Le pétitionnaire tient à souligner qu'il a fait le choix de modifier l'implantation des éoliennes en extension, afin d'être en accord avec les conclusions de M. LE HAZIF qui trouvait que les éoliennes E04 et E05 était trop proche du lieux dit d'Etrochon : « Je considère donc que les deux éoliennes n°4 et n°5 seraient trop proches du village d'Etrochon ».

La nouvelle implantation de la Ferme éolienne de La Cerisaie est la suivante :

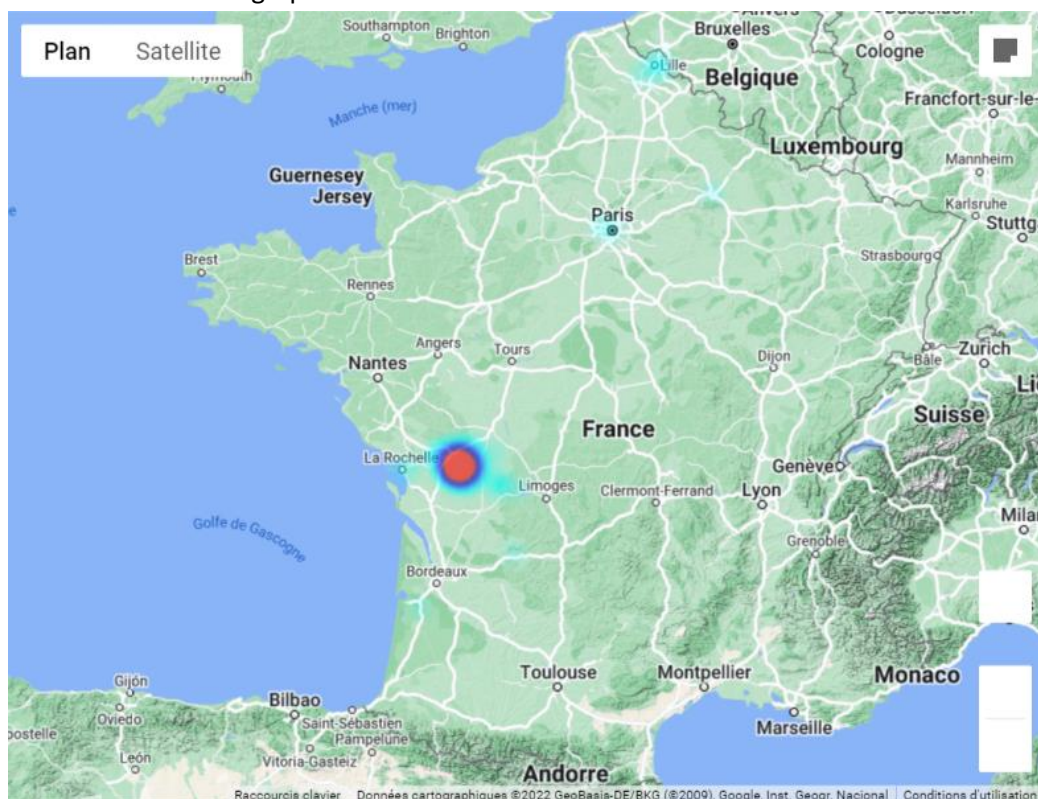
« Monsieur le commissaire enquêteur, Mme la préfète, Tout d'abord, à la lecture de bon nombre de contributions, je suis surpris voire soupçonneux de certaines interventions de personnes habitant bien loin de notre petit territoire. Comme par hasard, ce sont plutôt des

interventions favorables aux éoliennes et à la création du parc. De même, de nombreuses contributions ont les mêmes formulations.... Pas loin de penser à une supercherie ou un joli travail de lobbying de l'entreprise Volkswind, ils sont nombreux les avis du nord de la France, effectivement cela ne doit pas les perturber. »

Le registre dématérialisé nous permet d'avoir accès à de nombreuses statistiques. Par exemple, il nous donne accès à la cartographie des adresses des contributions :

Comme le montre cette carte, il existe en effet une très faible part de contribution qui viennent du Nord de la France. Sur un total de 249 contributions, une vient de la ville de Reims, trois de la ville de Lille et deux de la ville de Paris, soit un total de 6 contributions.
